廃棄物：放射性廃棄物の発生量(1/3)

廃棄物：放射性廃棄物の発生量(2/3)

日本の高速炉(もんじゅ)の炉内構造物の例

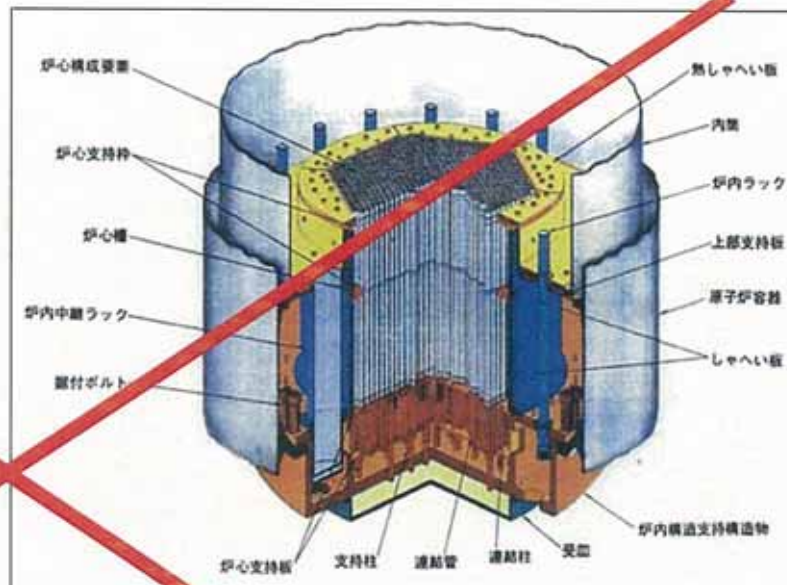
コメント

のフェニックスで発生した

前ページに解説を集約したため、このページは削除

フェニックスの図を入れて下さい。
